Onderwerp: Sixhaven - akkoord wadi en plaatsing drie bomen

Programma Bruggen en Kademuren

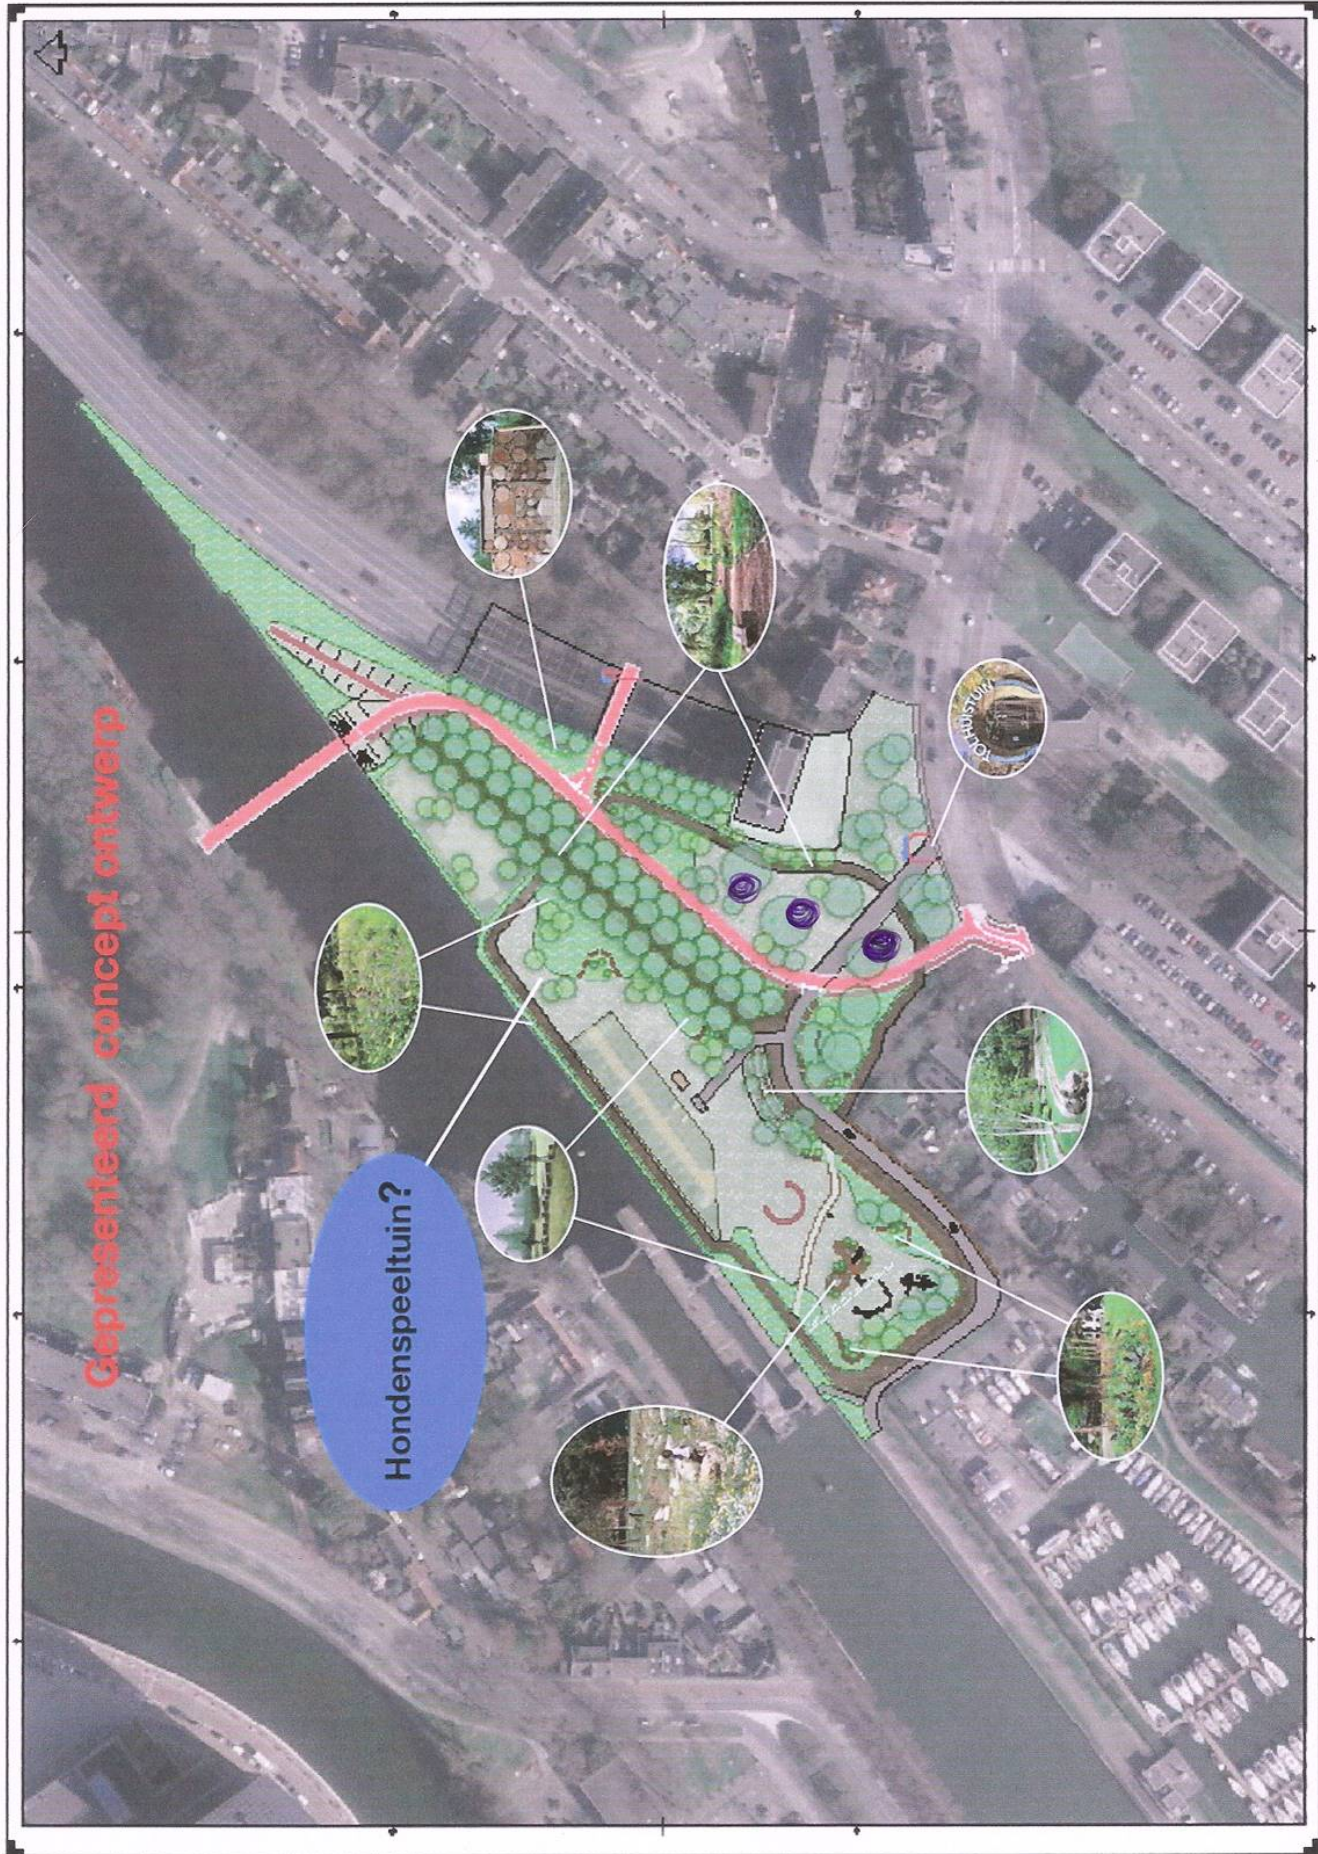
2. Afgelopen vrijdag heb ik het ontwerp besproken met 5.1, 2, e de bewoonster die zich hard maakt voor de klimbomen en de groene entree. Met haar heb ik afgesproken dat er in ieder geval bomen komen op de door haar gewenste plek, zie de met balpen ingetekende bomen op de tekening hieronder. Kan jij zorgen dat er bij het verwerken van het VO naar DO in ieder geval bomen komen op die drie plekken? Ja ga ik doen. Er zitten op die locaties veel kabels en leidingen dus hopelijk gaat het lukken.

1. Om het ontwerp goedgekeurd te krijgen, moeten we een schriftelijk akkoord op de wadi hebben van de assetmanager. Jij hebt toch afgestemd met een specialist over de wadi? Kan je van deze persoon een schriftelijke bevestiging krijgen dat de wadi in het ontwerp goedgekeurd is?
2. Afgelopen vrijdag heb ik het ontwerp besproken met 5.1, 2, e de bewoonster die zich hard maakt voor de klimbomen en de groene entree. Met haar heb ik afgesproken dat er in ieder geval bomen komen op de door haar gewenste plek, zie de met balpen ingetekende bomen op de tekening hieronder. Kan jij zorgen dat er bij het verwerken van het VO naar DO in ieder geval bomen komen op die drie plekken?

Het is in principe geen wadi, maar een verlaging in het maaiveld. Als dit binnen de 50 cm is hoeft je er niet specifiek iets mee te doen of toestemming vragen. Wat mij betreft is het dus een verlaging en gebruik ik het woord wadi niet meer binnen mijn projecten om deze mis verstanden te voorkomen.
